MANN-FILTER

Product Information

No 120
06/03/2017

Оптимизация дизайна модели CUK 2940

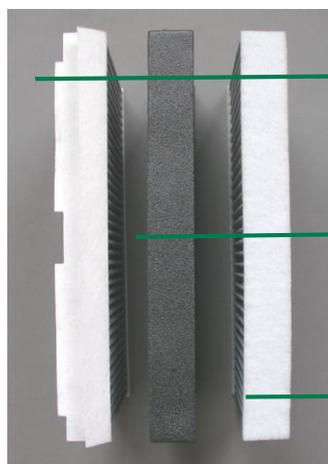
Салонный фильтр MANN-FILTER CUK 2940 разработан ввиду модификации дизайна официальной запчасти и адаптирован под нее.

Новый материал рамы на боковых сторонах обеспечивает оптимальное уплотнение в воздухозаборнике, благодаря чему можно избежать использования перфорационных отверстий и V-образных держателей.
